Branddetectie- en brandmeldsystemen - Deel 1: Regels voor de risicoanalyse en de evaluatie van de behoeftes, de studie en het ontwerp, de plaatsing, de indienststelling, de controle, het gebruik, het nazicht en het onderhoud

Dit corrigendum is van toepassing op NBN S 21-100-1:2021.

1 Wijziging van E.2.6, Functiebehoud – Voorzieningen voor het uitzenden van evacuatiesignaal, circuit in lusvorm

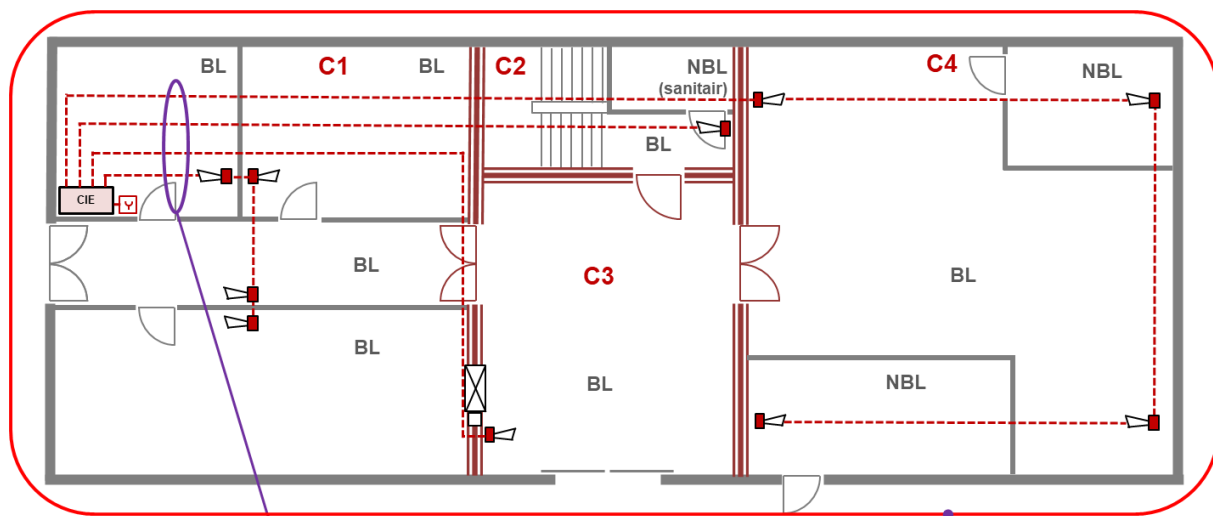
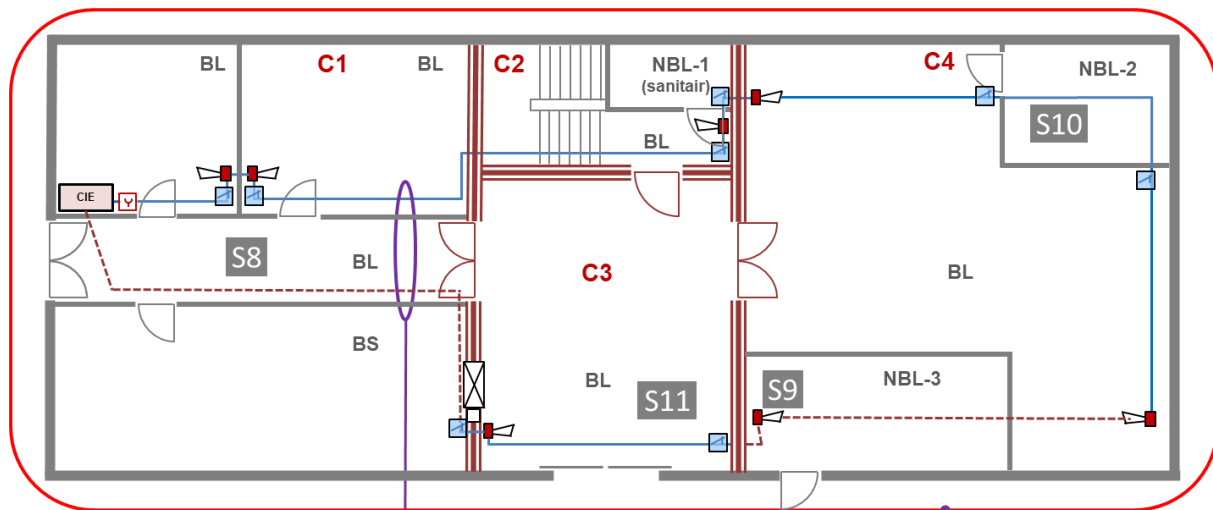
Vervang "

- De functie van de componenten is evacuatie => functiebehoud is vereist, in dit voorbeeld uitgevoerd met beschermde leidingen
- Bij enkelvoudige fout mag men niet meer dan 1 brandcompartiment verliezen => minstens 1 circuit niet in lus per brandcompartiment is nodig

door "

- De functie van de componenten is evacuatie => functiebehoud is vereist, in dit voorbeeld uitgevoerd met circuits in lus
- De wegen « heen » en « terug » van het circuit in lus worden niet beschouwd als gescheiden door het ontbreken van een EI-scheiding => minstens 1 van beide moet een beschermde leiding zijn
